Mise à jour SBD - Avis de modification

Dans le cadre du processus d'amélioration continu de ses produits, des composants internes de la SBD20-30 HepcoMotion ont été mis à jour. Cela modifie la position des trous de lubrification. Ce document explique ces changements.

SBD20-80 à chariot standard

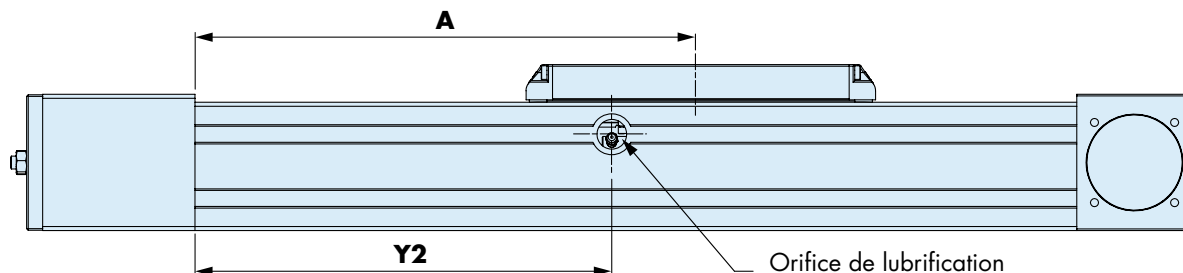
Les dimensions extérieures de l'unité ne sont pas modifiées, cependant la position du centre du chariot par rapport à l'orifice de lubrification est déplacée. Voir tableau ci-dessous pour plus de détails.

Type d'unité	A	Y2
SBD 20-80 / SBD 20-80 C1	312	260

SBD20-80-B2 à chariot long

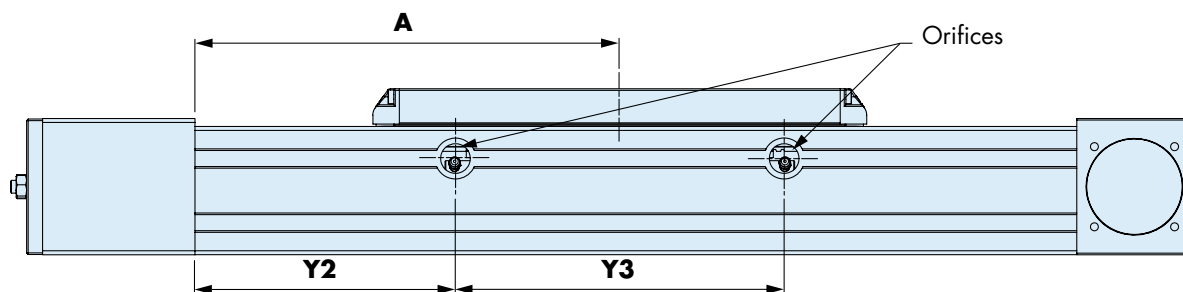
Les dimensions de la position des orifices de lubrification Y2 et Y3 ont été modifiées. Consultez le tableau ci-dessous.

Type d'unité	A	Y2	Y3
SBD 20-80 B2 / SBD 20-80 C1 B2	258.5	162.5	192.5
